# Råstoftilladelse for grave- område Øster Hornum, Rebild Kommune

**Råstoftilladelse for graveområde Øster Hornum  
Rebild Kommune**

Udarbejdet af:  
Regional Udvikling  
Kontor for Jordforurening og Råstoffer

1. november 2016

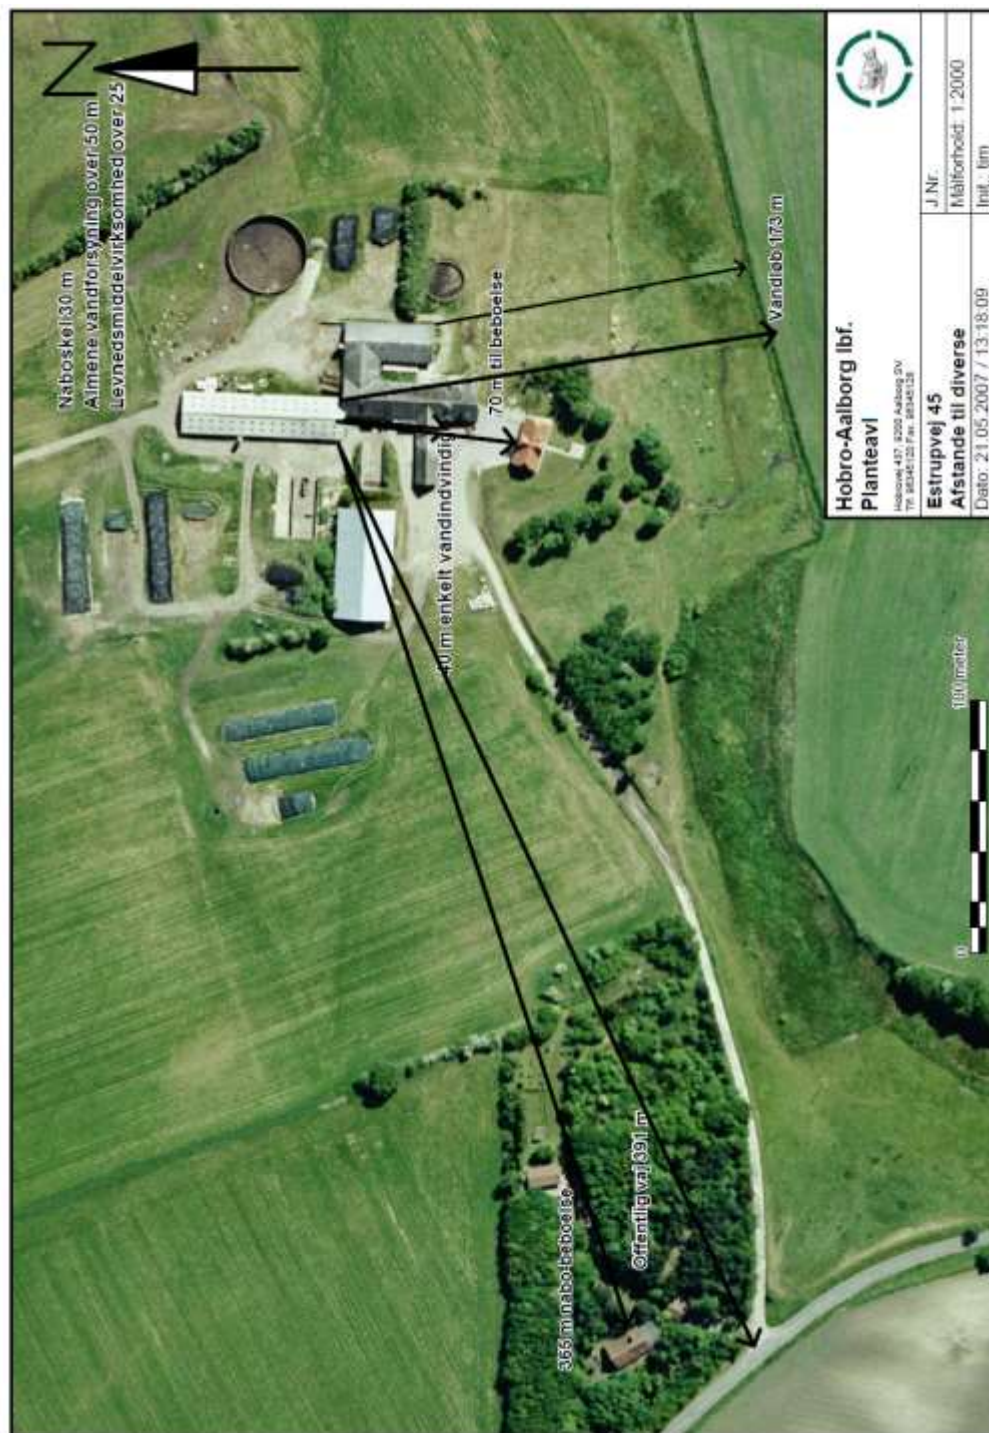
Estrupvej nr. 45 er en aktiv enkeltindvindingsanlæg (se figur 3).

Planområdet med kendte fortidsminder i nærområdet.

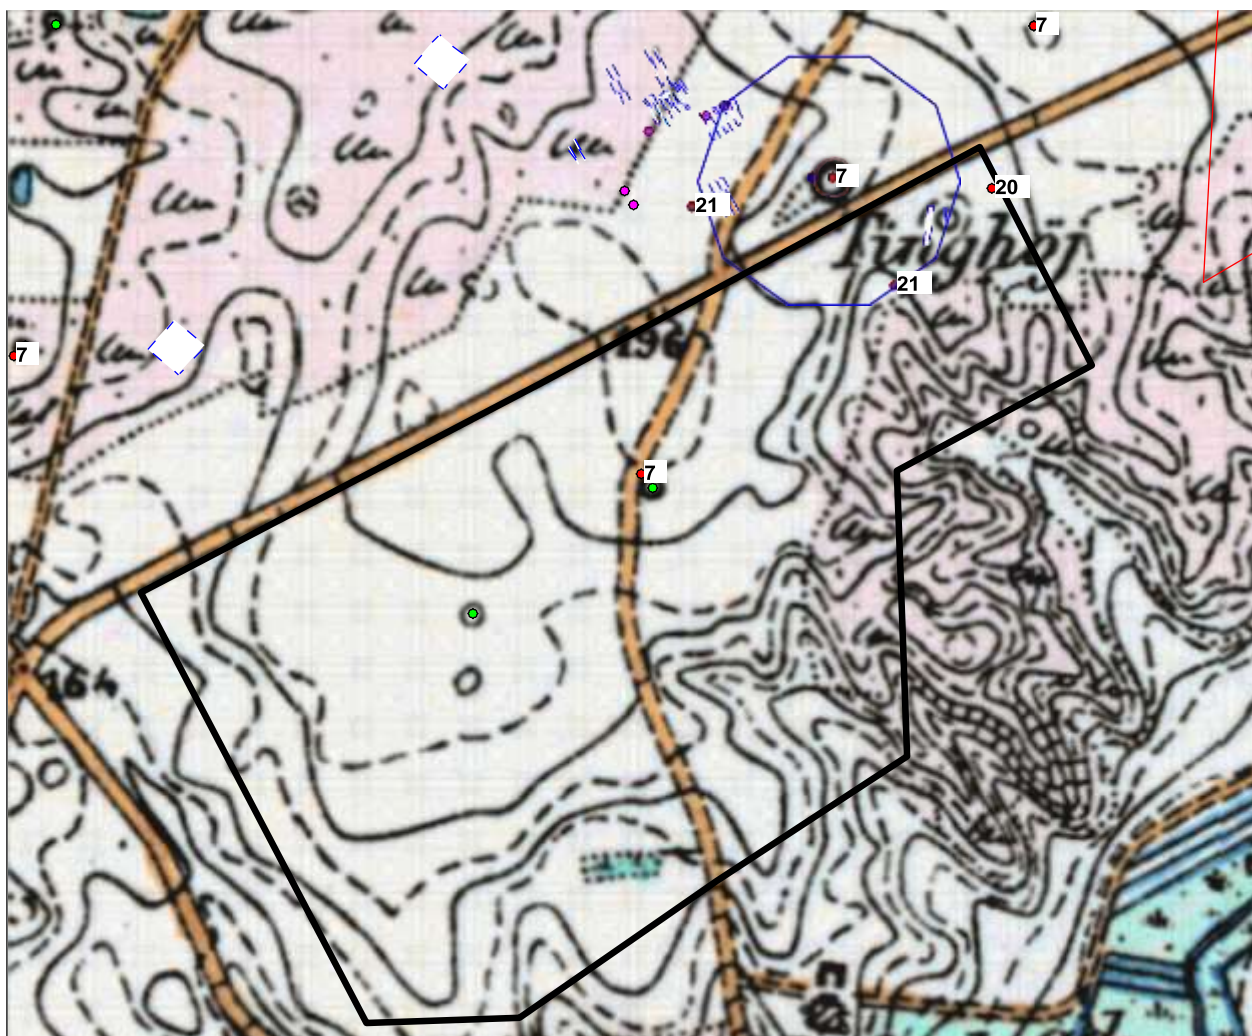
Region Nordjylland har modtaget følgende bemærkninger fra Nordjyllands Historiske Museum: Nordjyllands Historiske Museum skal hermed gøre opmærksom på, at museet har arkæologiske interesser i det pågældende planområde. Denne vurdering er baseret på at området er beliggende ved siden af gravhøjen Tinghøj hvor der tidligere er fundet meget rige begravelser fra jernalderen (perioden omkring 0-400 e.Kr.). Indenfor det 24 ha store areal er der ligeledes registreret 2 overpløjede gravhøje. Selvom disse gravhøje ikke er synlige på overfladen kan der stadig være spor efter begravelse og konstruktioner under terræn. I den østlige del af arealet er der fundet en guldring fra middelalderen.
